H24-H-6-1深度9.58~14.36m 最新活動面の位置 (No.最-2) を変更

第833回審査会合

敦賀発電所2号炉 敷地の地形、地質・地質構造について

参考資料1 薄片観察結果

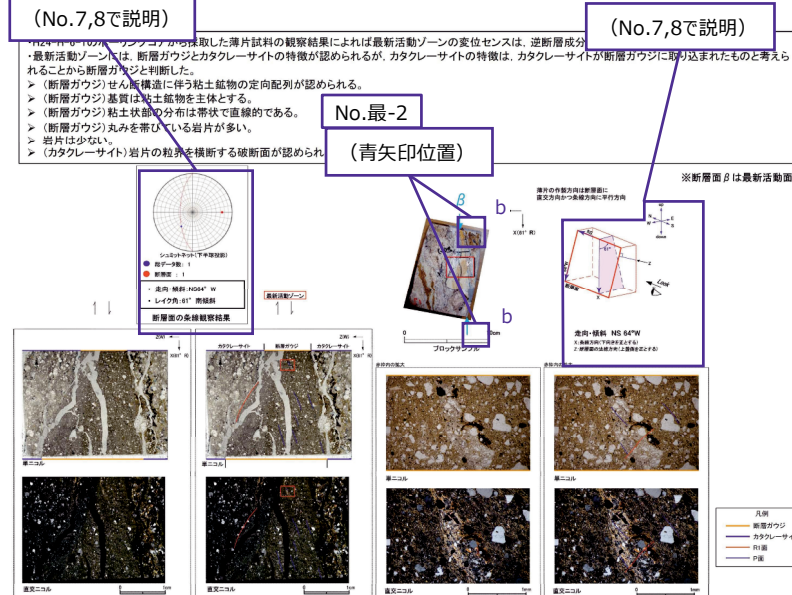
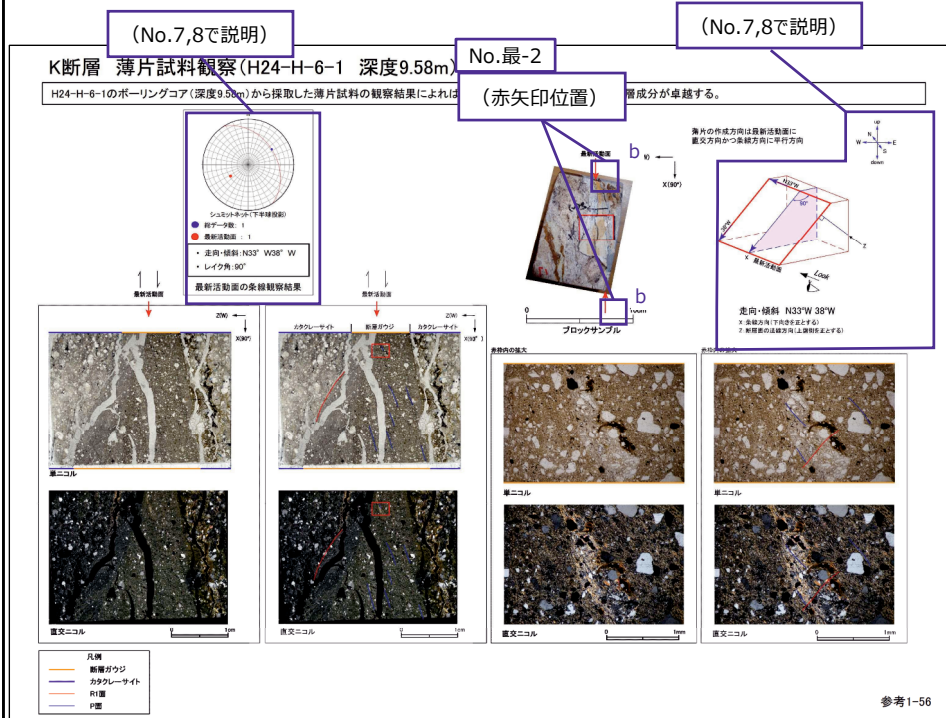
1. 変更内容、理由及び断層連続性評価への影響

- ・最新活動面を細粒部の下端に変更（No.最-2）
（深度差1cm以下のため，深度標記は変更なし）

【理由】変更後の最新活動面認定方法に基づき実施した結果に変更

【断層連続性評価への影響】なし

- a 性状一覧表のコア写真上で最新活動面を示す矢印の位置を変更（No.最-2）
- b ブロックサンプル上で最新活動面を示す矢印の位置を変更（No.最-2）

第7.4.4.387図(6) K断層 破砕部性状 H24-H-6-1 深度9.58~14.36m (変位センス、薄片観察による断層区分(1/2))

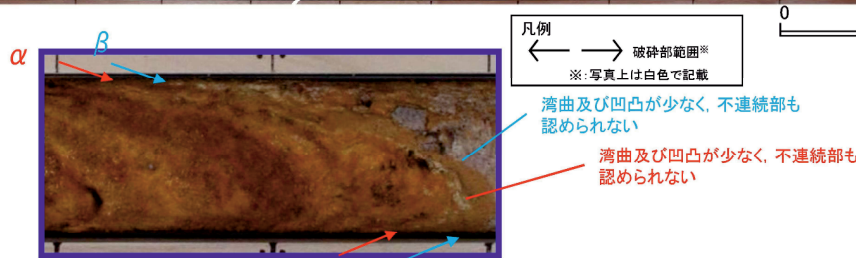
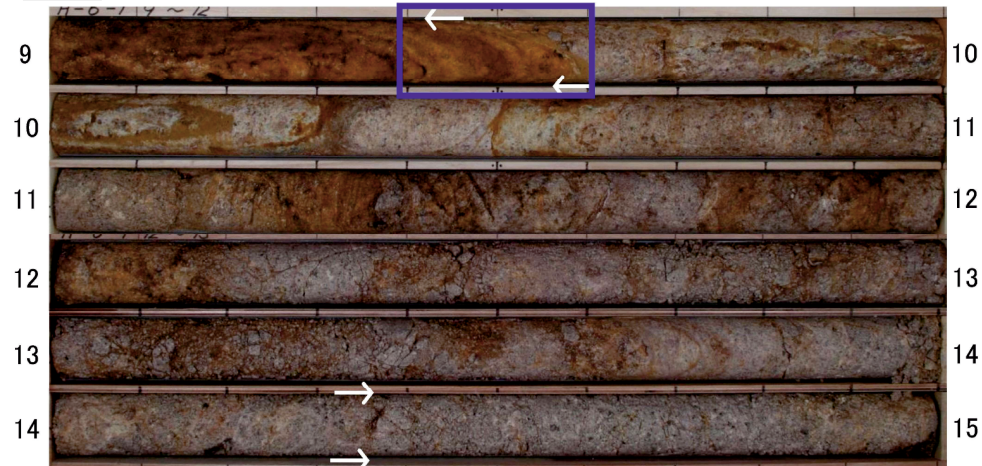
H24-H-6-1深度9.58~14.36m 最新活動面の位置 (No.最-2) を変更

- 変更後の最新活動面認定方法によると、H24-H-6-1深度9.58~14.36m の破碎部における最新活動面は9.58mの細粒部の下端の断層面であるため変更した。

H24-H-6-1 深度9.58~14.36m CT画像観察 断層面の認定

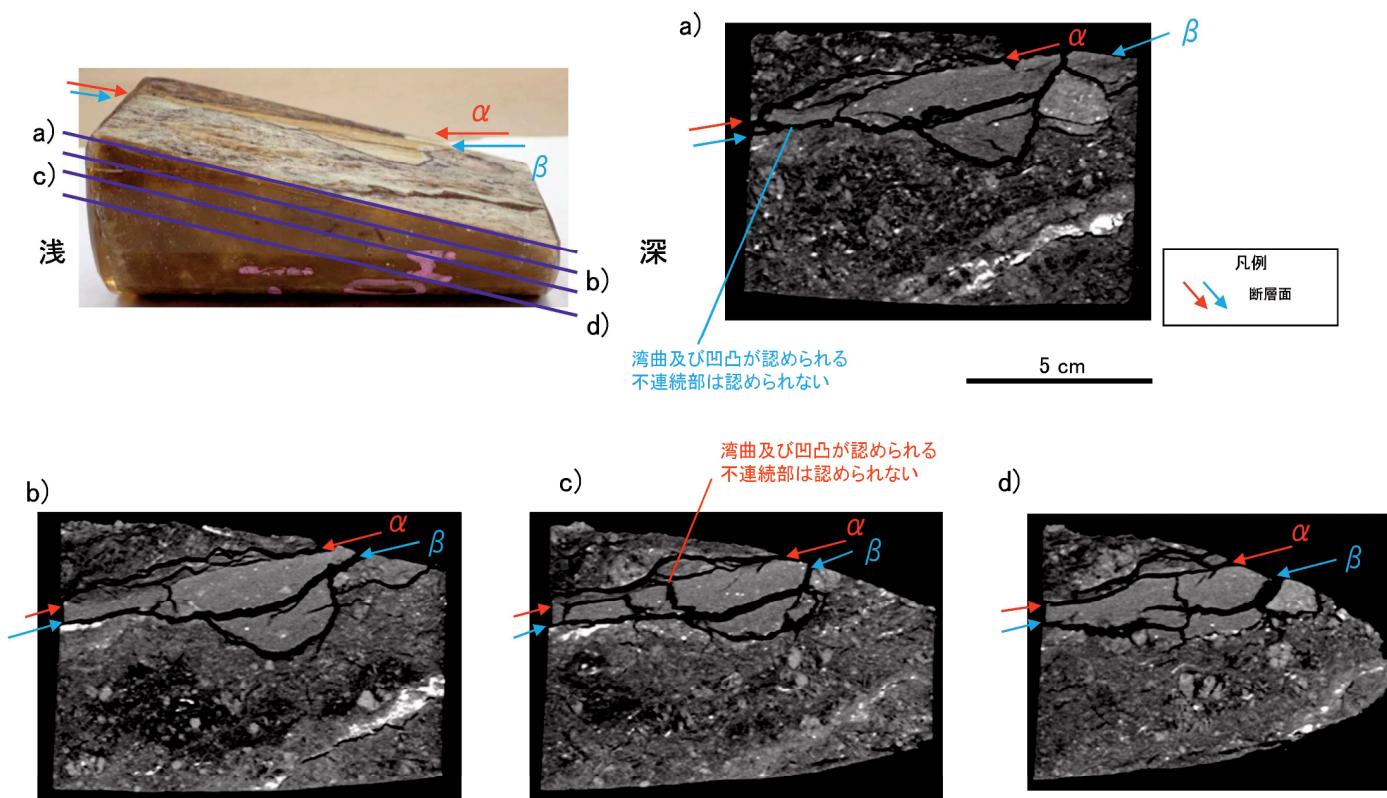
H24-H-6-1深度9.58~14.36m 最新活動面の位置 (No.最-2) を変更

- ・CT画像観察において、ボーリングコア観察で認められた断層面 α と断層面 β が認められる。
- ・断層面 α は三次元的に他の構造に切られておらず、湾曲及び凹凸が認められ直線性に乏しいが、不連続部が認められず連続性に富む。
- ・断層面 β は三次元的に他の構造に切られておらず、湾曲及び凹凸が認められ直線性に乏しいが、不連続部が認められず連続性に富む。

H24-H-6-1 深度9.58~14.36m 研磨片観察 断層面の認定

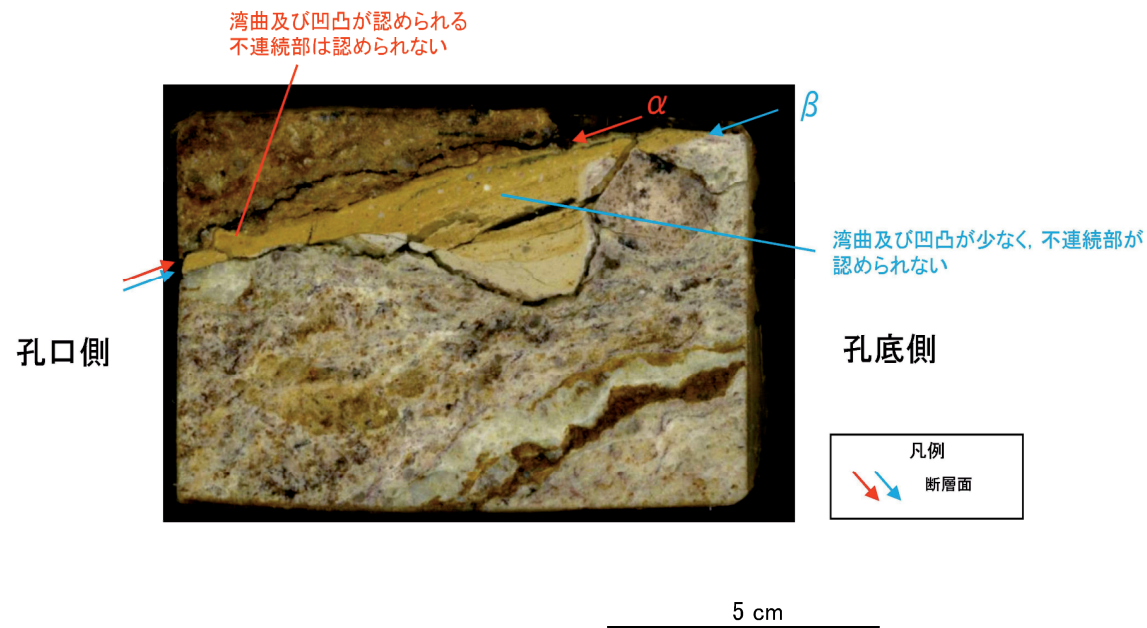
H24-H-6-1深度9.58~14.36m 最新活動面の位置 (No.最-2) を変更

- ・研磨片観察において、CT画像観察の結果と同様に断層面 α と断層面 β が認められる。
- ・断層面 α は他の構造に切られておらず、湾曲及び凹凸が認められ、直線性に乏しい。不連続部は認められず、連続性に富む。
- ・断層面 β は他の構造に切られておらず、湾曲及び凹凸が少なく、直線性に富む。不連続部は認められず連続性に富む。
- ・ボーリングコア観察、CT画像観察、研磨片観察より、細粒部を伴い、最も直線的な深度9.58mの断層面 β を検討対象の断層面とした。
